小型トラックの電気配線のリコールについて

平成 23年7月22日

リコール届出番号2788

改善箇所説明図①

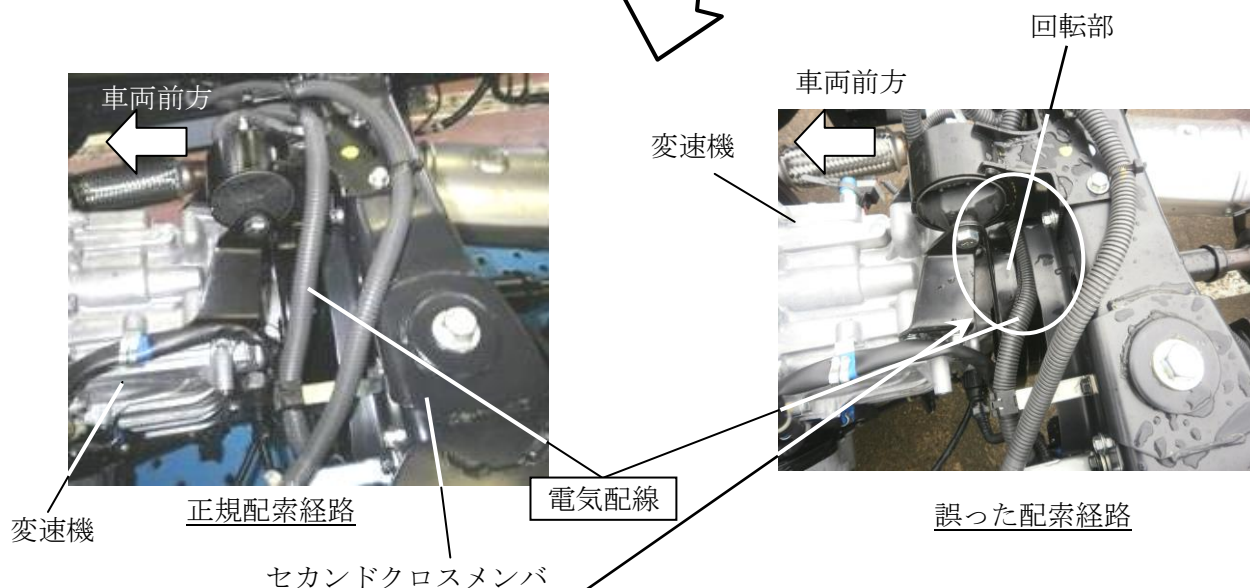
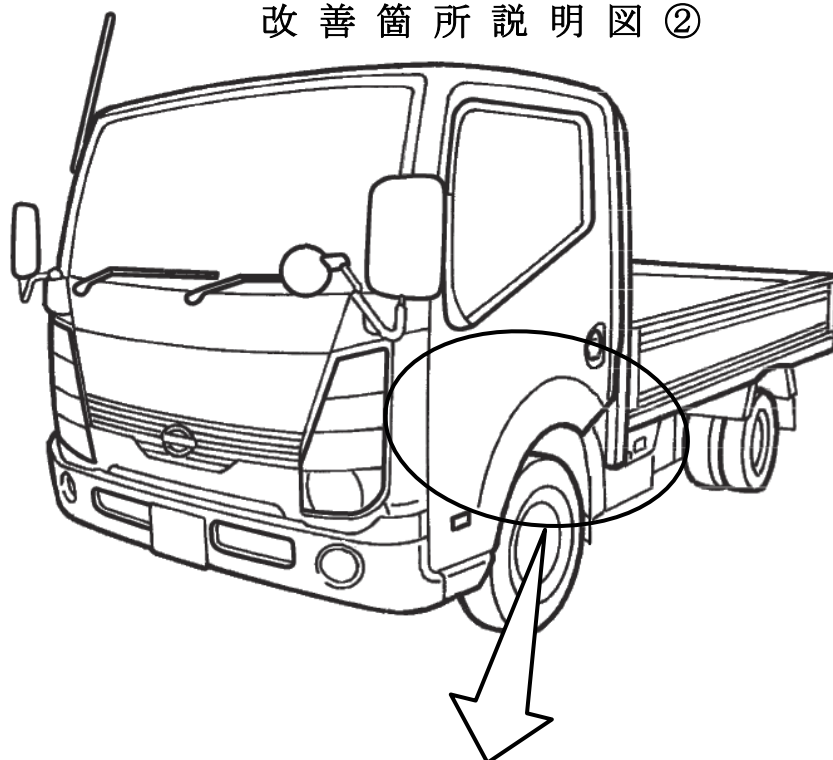
ディーゼルエンジン搭載車において、車両組み立て時のエンジン制御用電気配線の配索経路の指示が不適切なため、当該電気配線がサスペンションアッパーリンクに干渉しているものがある。そのため、そのままの状態で使用を続けると、当該配線が損傷し、最悪の場合、ショートしてヒューズが切れ、走行中にエンストし再始動できなくなるおそれがある。

全車両、当該電気配線の配索経路を点検し、誤配索のものは、正規経路に修正する。また、電気配線が損傷している場合は、電気配線を修理する。
